DODATEK Č. 5 KE SMLouvĚ O DíLO

1. Smluvní strany uzavřely dne 24.6.2021 smlouvu o dílo, č. smlouvy Objednatele 1091/2021-SML, ev. č. Zhotovitele 21SMI1021 (dále jen „Smlouva“) na realizaci díla s názvem „**VD Letovice – rekonstrukce VD včetně odstranění sedimentů**“ (dále jen „Dílo“). Dne 23.11.2022 byl uzavřen dodatek č. 1 ke Smlouvě, dne 30.3.2023 byl uzavřen dodatek č. 2 ke Smlouvě, dne 24.11.2023 byl uzavřen dodatek č.3 ke Smlouvě a dne 20.6.2024 byl uzavřen dodatek č.4 ke Smlouvě

ZMĚNOVÝ LIST STAVBY č. 6

Změnový list č.6 – část A) Změna typu opevnění koryta Křetínky pod tělesem hráze VD Letovice

Obr. 1 – Původní vzorový příčný řez korytem Křetínky – varianta ŽB deska obložená kamenem + kamenný zához

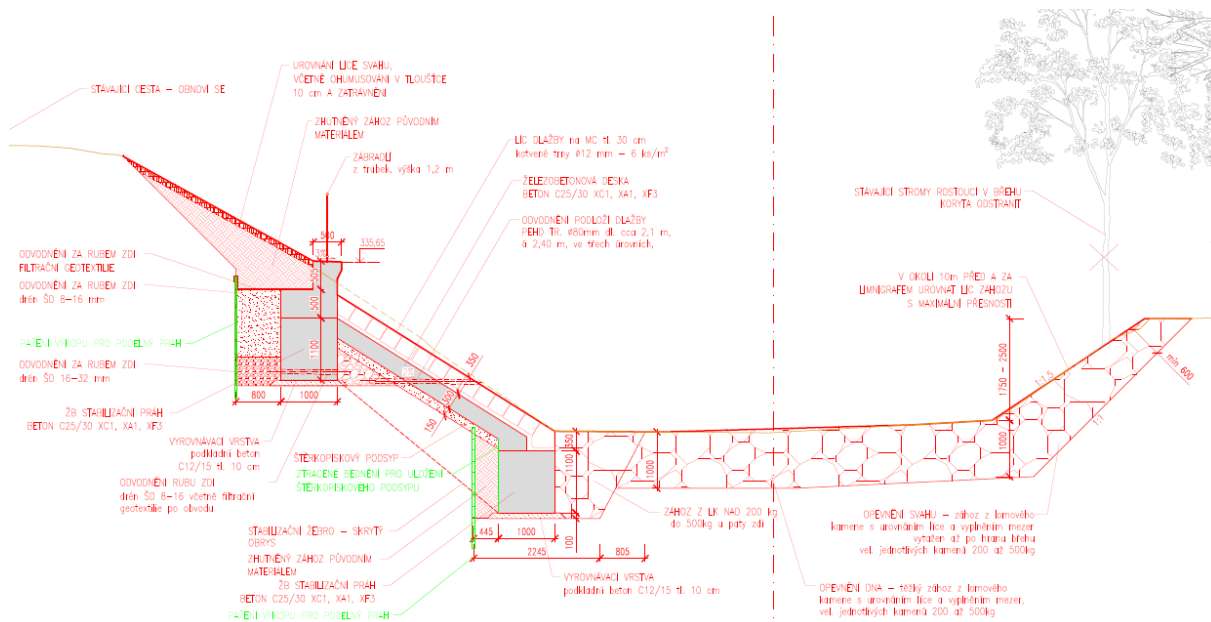
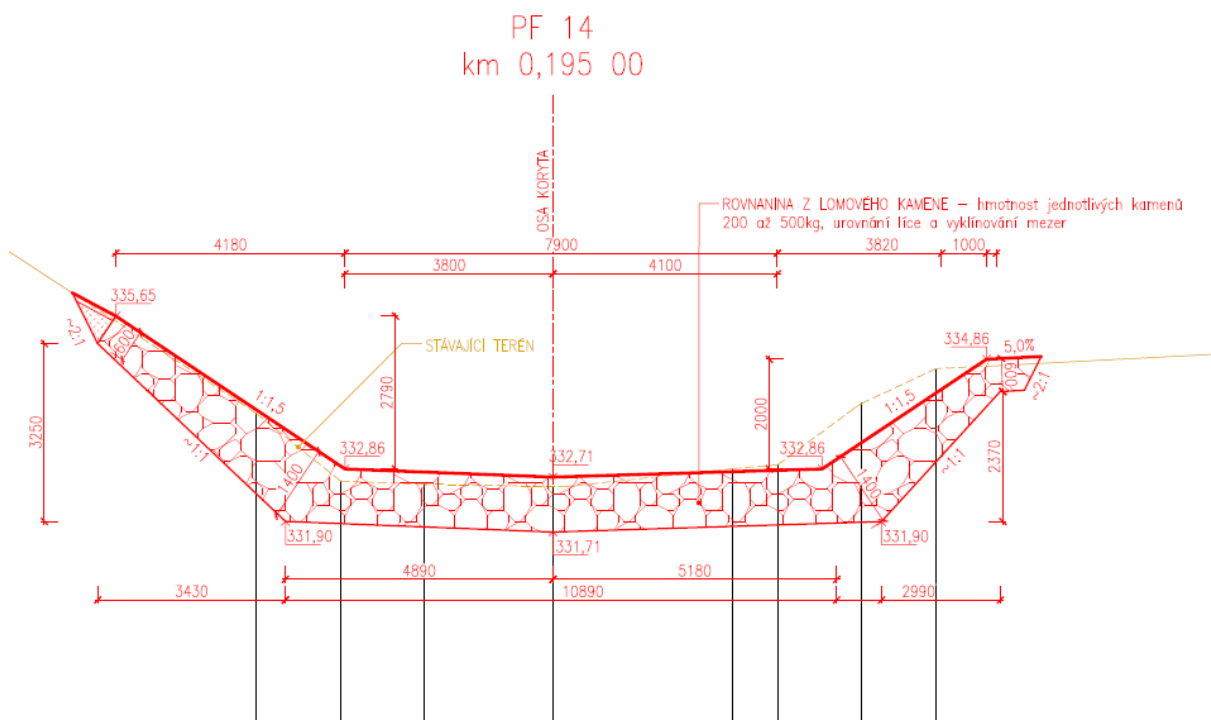
Část projektové dokumentace VD Letovice, rekonstrukce VD řešící opevnění koryta řeky Křetínky v úseku od výtoku z MVE až po profil limnigrafu předepisovala dva typy opevnění. Na levém břehu

měla být realizována ŽB deska obložená kameny kladenými do betonového lože. Dno a pravý břeh měl být opevněn kamenným pohozem. Během kontrolních dnů bylo konstatováno, že vhodnější formou opevnění ve všech částech koryta bude kamenná rovnanina s ručním vyklínováním mezer. Dlažbou do betonu bude koryto zpevněno pouze v části opravovaného limnigrafu.

Z důvodu bezpečnosti při manipulaci na VD při povodních byl realizován obtok jámy vývaru, který spočíval v přeložení koryta toku Křetínky v prostoru mezi výtokem a limnigrafem (důvody pro realizaci obtoku viz. ZL2 odst.5). Po dokončení stavebních prací na vývaru bude koryto Křetínky v tomto úseku navraceno do původní trasy (proběhne zasypání obtoku vývaru). Projektová dokumentace v těchto místech navrhovala opevnění formou ŽB desky obložené kameny kladenými do betonového lože. Pokud by došlo k drobnému dosednutí násypu břehu Křetínky, existuje riziko prasknutí ŽB desky a poškození tohoto druhu opevnění. Zbytek profilu koryta měl být pak opevněn kamenným záhozem. Jako nahrazení obou typů opevnění se jako vhodnější jeví opevnění formou těžké kamenné rovnaniny. Kamenná rovnanina je vůči opevnění dlažby do betonu částečně pružná konstrukce, která není tolik náchylná na dosednutí zeminy pod ní a vůči navrženému záhozu se jedná o opevnění s lepšími hydraulickými vlastnostmi (navíc realizováno ve větší mocnosti). Z technického pohledu se jedná o lepší řešení s výrazně nižšími investičními náklady. Realizace kamenné rovnaniny bude rovněž lépe zapadat do estetického konceptu řešení VD Letovice (stejný druh opevnění se nachází na návodním líci a svahu pod přelivnou zdí).

Obr. 2 – příčný řez korytem Křetínky – varianta rovnanina z lomového kamene ve všech částech koryta
